工程指示 / 要求簡箋(E.I.)

工程指示編號：EI / 5191 / 22 修改版次：  
 工程編號：J - 858 工程名稱：將軍澳日出康城 11  
 工程項目：幕牆 吊運碼 (大貨) 生產和測試 24 對  
 收件人：Maggie / 生統 發件人：Ant Yeung 日期：11/10/2022

美特鋁質有限公司 MIDI Aluminium Fabricator Ltd.				工程號	J858	類別		物料號	-	
修改	-	-	-	地盤	康城11期	制圖	W. E. X	2022-05-13	圖號	J858-DZ01
日期	-	-	-	採用工廠	✓	地盤	-	-	數量	24
				材料顏色	-	材料	-	-	單件重量	- (KG)
				图纸名称	吊运码加工图	復核	-	-		
						批准	-	-

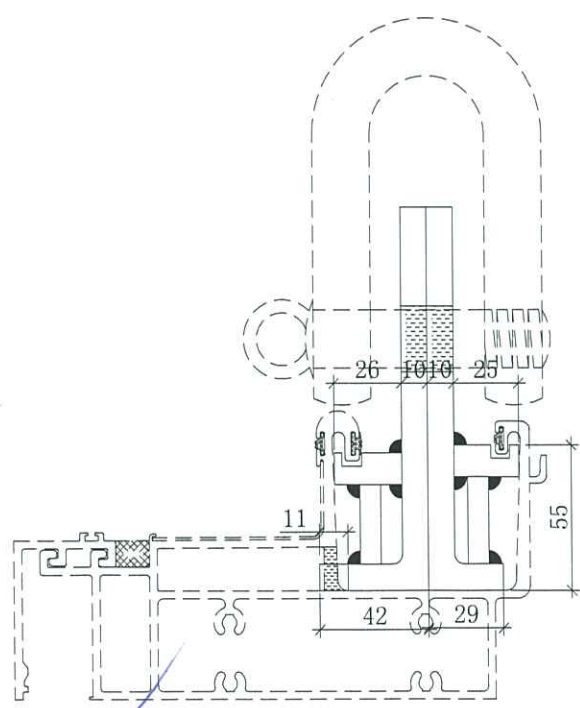
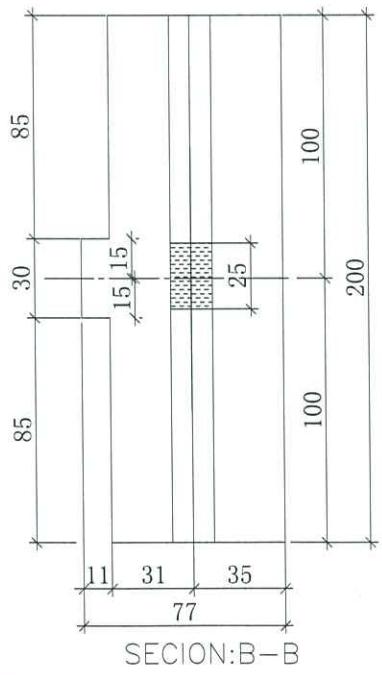
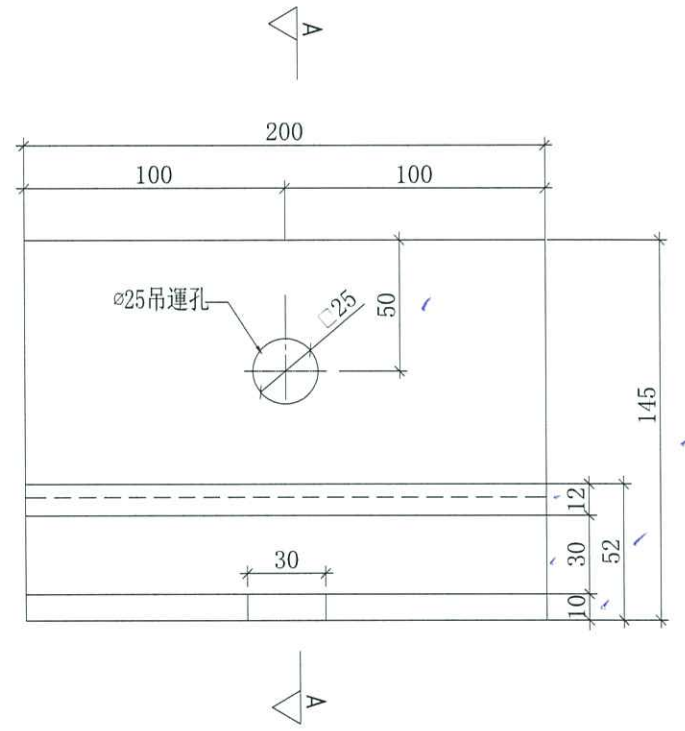
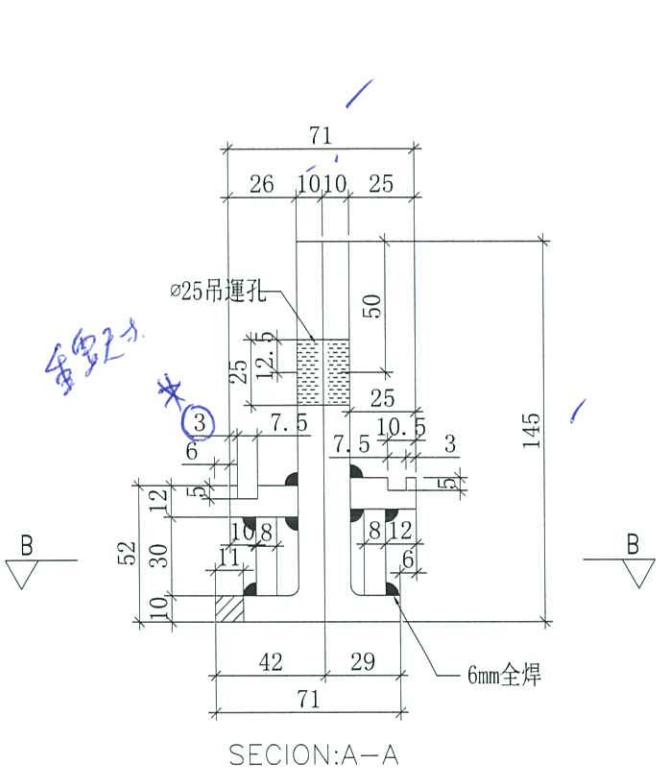
吊運碼T型用

一左一右為一對

\*此吊運碼是分開2隻，  
吊運時才組成一對，ø25吊運孔  
一定要對準。

吊運碼已到廠。EI4880 已作測試。 DZ01 標準款可生產。

生產 24 對

預每座 8 對 (1 對=左右) 3 座 x 8 對=24 對。每一件單元需同時使用 2 對吊運碼

最重單元計 500 kg。

驗焊: 100 Visual / 100% MPI。

J858水槽料吊運碼安裝示意圖

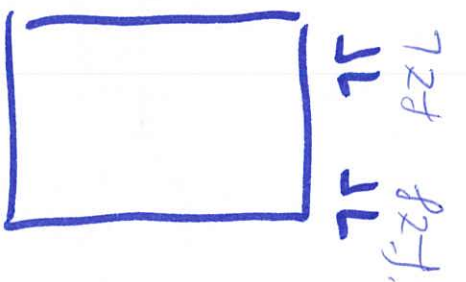
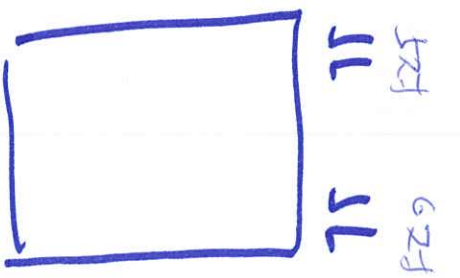
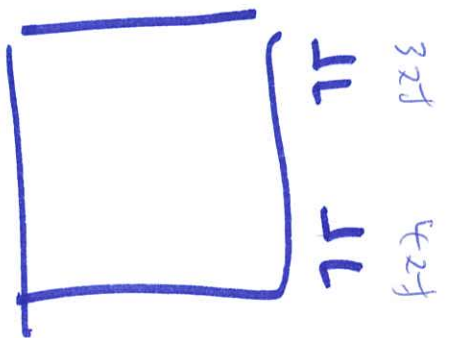
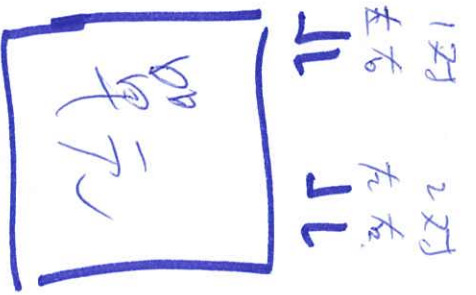
請提供

水櫃材料

生統：請提供水槽料(有去水孔) 料長 L=500mm 供配套生產。
